和光市都市計画に関する説明会における意見・要旨

地域分断対策に関する事項

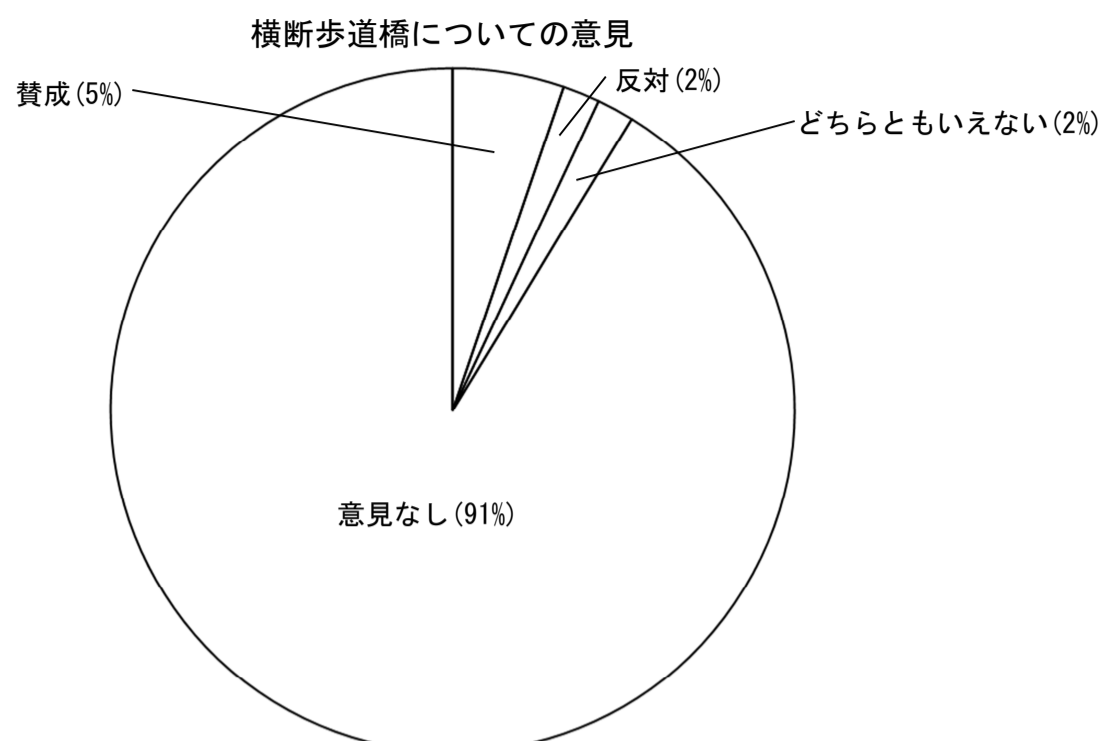
立体交差(地下式)についての賛成・反対・どちらともいえない・意見なしの割合は下記左図の通りとなりました。
また、反対・どちらともいえないの方の理由は下記右図の通りとなりました。

立体交差については、意見なし(67%)、反対である(18%)、どちらともいえない(10%)、賛成である(5%)の順に意見が多い結果となりました。

また、反対・どちらともいえない理由としては、平面交差を希望する(25%)・東西方向への移動も考慮してほしい(25%)・側道を設けてほしい(19%)・防犯面が不安である(13%)・浸水が心配(6%)といったことが挙げられました。平面交差の希望・東西方向への移動の考慮・側道の設置が主な意見として挙げられました。

反対意見
平面交差に関する事項
1.立体交差(地下式)でなく平面交差を希望する。
2.農耕車(トラクター等)が通ることのできる案を考えてほしい。(平面交差や押しボタン式信号の道路等)
東西方向への移動に関する事項
1.推奨案(立体交差)では東西方向への移動が困難であるため、反対である。(東西方向への移動の確保も重要であるため)
安全面に関する事項(浸水、防犯)
1.当該地はハザードマップの浸水区域となっているため、災害時に使用することができない立体交差(地下式)は危険であるため反対である。
2.立体交差(地下式)を歩行者が横断することは防犯上危険であると考え、立体交差(地下式)には反対である。
その他の反対意見
1.立体交差(地下式)は平面交差に比べ、影響を受ける家屋の数が増えると考え、良い提案とは言えない。
2.立体交差(地下式)の設置は地域を細かく分断することになると思われるため、バイパス自体を高架にするなどの方法を検討してほしい。
どちらともいえない意見
東西方向への移動に関する事項
1.南北の分断対策だけでなく、東西方向への分断対策も必要である。
側道に関する事項
1.立体交差(地下式)を設置する場合は、乗り入れ可能な側道を設けてほしい。
安全面に関する事項(浸水、防犯)
1.立体交差(地下式)は大雨の際に、道路冠水がおきるため危険であると考え。
その他のどちらともいえない意見
1.説明資料は立体交差(地下式)を前提としているものであるため、他の案との比較がない。今後は縦断計画、主要交差点計画等を検討したものを市民に説明してほしい。
賛成意見
1.説明会資料の推奨案(スライド p25)で問題ない。
2.立体交差を設置することで、そこを大型車が通り抜けしてくれるのであればありがたい。
